本地船隻諮詢委員會
北長洲石航標變更建議

船隻航行監察中心

海事處

2014 年 7 月

附圖 1: 現時北長洲石附近航標及航路佈局

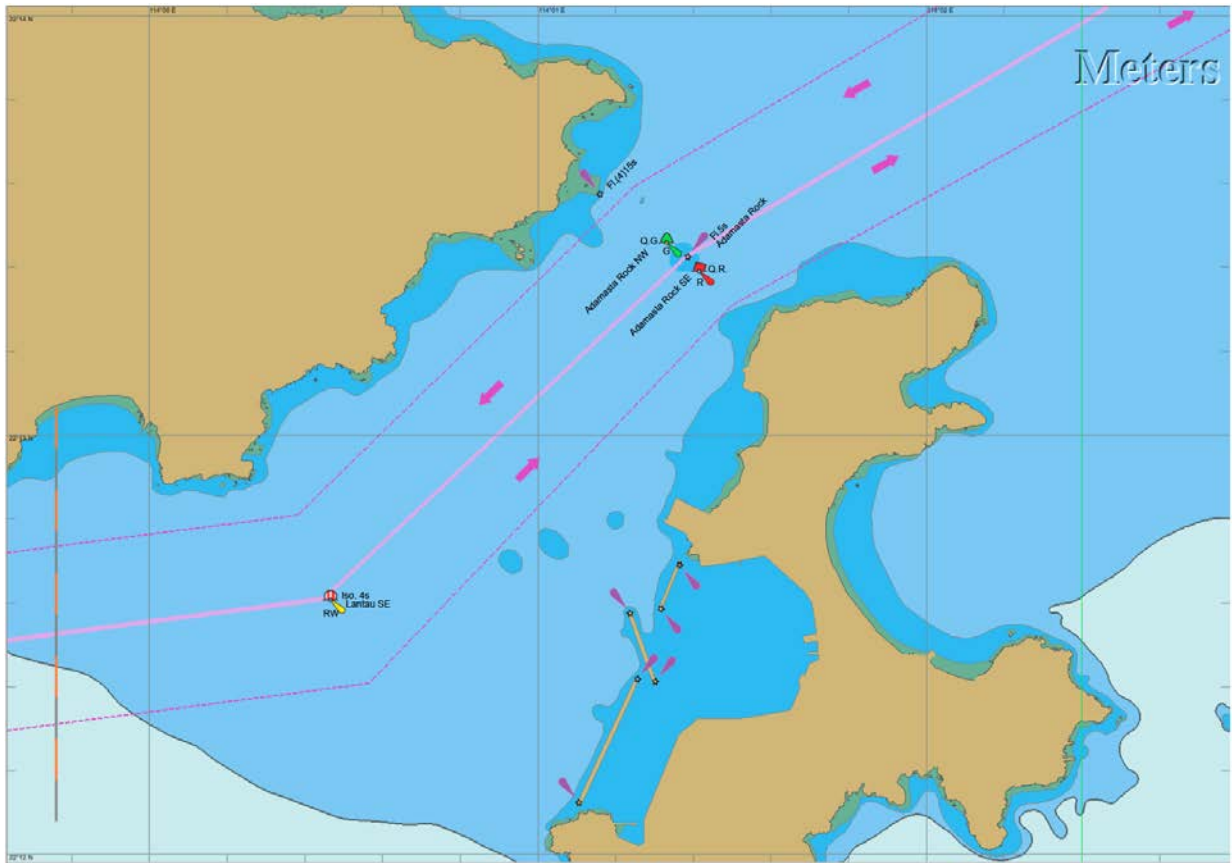
2. 目前，北長洲石淺灘由三個依據國際航標協會 (International Association of Marine Aids to Navigation and Lighthouse Authorities, IALA) 海上浮標制度 (Maritime Buoyage System, MBS)¹ (A區域)標準設定的航標標示位置，指示船隻如何安全通過北長洲海峽。即在淺灘西北面設置一個綠色錐形浮標，另在淺灘東南面設置一個紅色的罐形浮標及在北長洲石上建立了一座白色燈標。這些航標和航道的佈局如附圖 1 所示。

3. 為分析北長洲石附近水域的航標設置情況，海事處曾進行內部研究，以評估水域內航標佈置是否存在改善的空間。研究結果顯示位於淺灘兩側的綠色錐形浮標和紅色罐形浮標相距約 200 米，狀如一對航道標誌。一般而言，側面標誌（即紅色及綠色浮標）通常用作標示航道兩側，容易被不熟識北長洲海峽航道走向的船員誤會為標示航道的航標，選擇從兩個浮標中間駛過。

附圖 2：建議的北長洲石附近航標及航路佈局

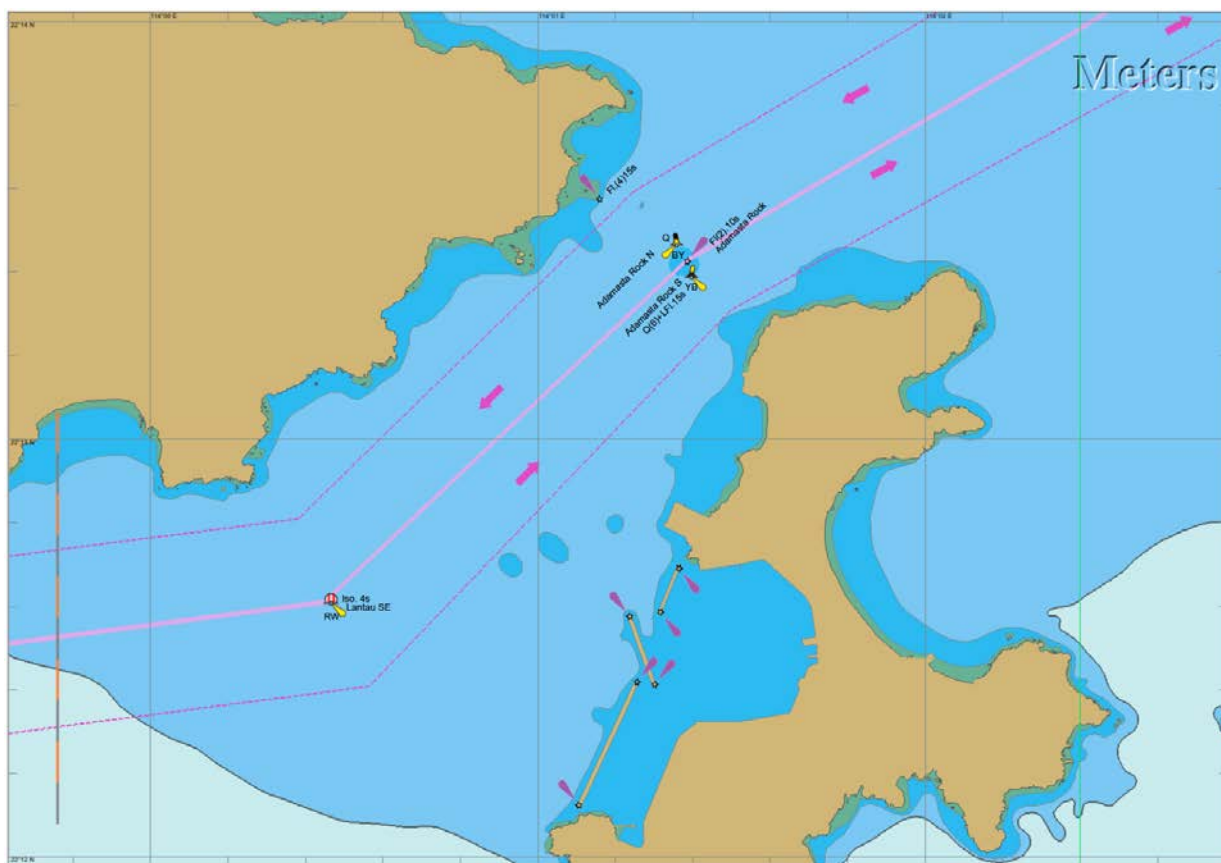
4. 綜合上述研究所得的結果，海事處建議使用兩個方位標誌²取代現時的兩個側面標誌。新的航標位置亦需稍作調整，以標示淺灘的南北兩端。即是在北長洲石淺灘的北面，WGS84 基準位置：北緯 22° 13.47' 東經 114° 01.36' 處，放置一個北方位浮標；及在北長洲石南面，WGS84 基準位置：北緯 22° 13.38' 東經 114° 01.39' 處，放置一個南方位浮標。北方位浮標的燈質為白色快閃，南方位浮標的燈質為白色 6 次聯快閃後加 1 次長閃。由於兩個方位標誌之間的距離約為 200 米，我們亦建議把北長洲石燈目標燈質改為白色 2 次聯閃及把燈標顏色改為黑色,中間有寬闊紅色橫紋。建議的航標佈局如附圖 2 所示。
